Ministero della Transizione Ecologica

Parere n. 76 del 26 marzo 2121

Progetto:	<p style="text-align: center;"><i>Parere Tecnico</i></p> <p style="text-align: center;"><i>Perforazione di un pozzo esplorativo "Masseria Conca 1-dir" nell'ambito della concessione di coltivazione di idrocarburi "Torrente Celone"</i></p> <p style="text-align: center;"><i>Trasmissione integrazioni Proponente e richiesta di eventuale modifica del parere n. 3394 del 08/05/2020</i></p> <p><i>IDVIP: 4796</i></p>
Richiedente:	<i>D.G.CRESS</i>
Proponente:	<i>Rockhopper Italia S.p.A.</i>

Figura 1. Ubicazione del progetto

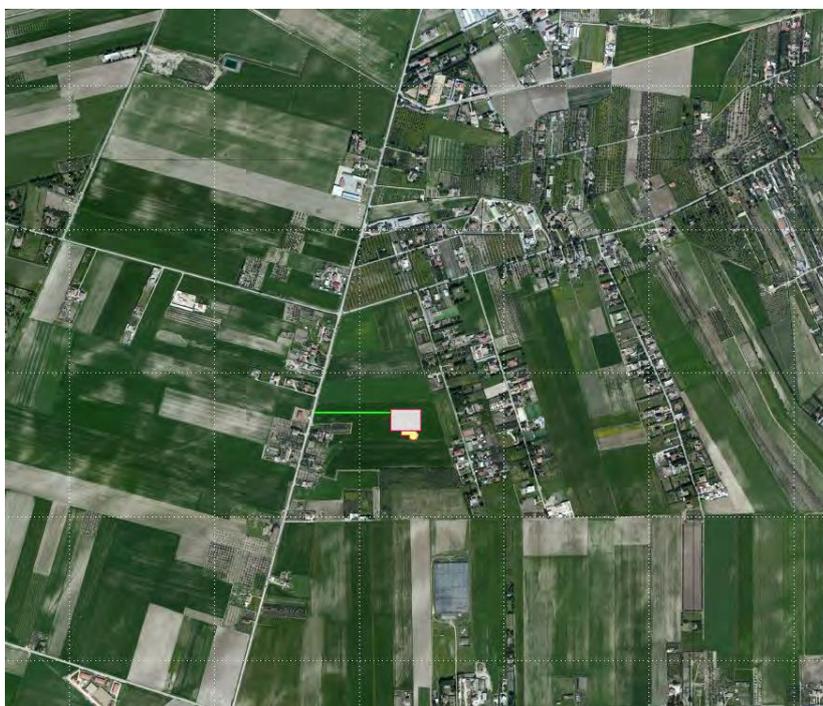
- il progetto di realizzazione del nuovo pozzo, a scopo di ricerca, denominato “Masseria Conca 1 Dir” si colloca nel territorio comunale di Foggia a circa 5 km a sud dal centro abitato, nelle immediate vicinanze dei Poderi O.N.C. N°. 69, 70 e 597 (Figura 1);
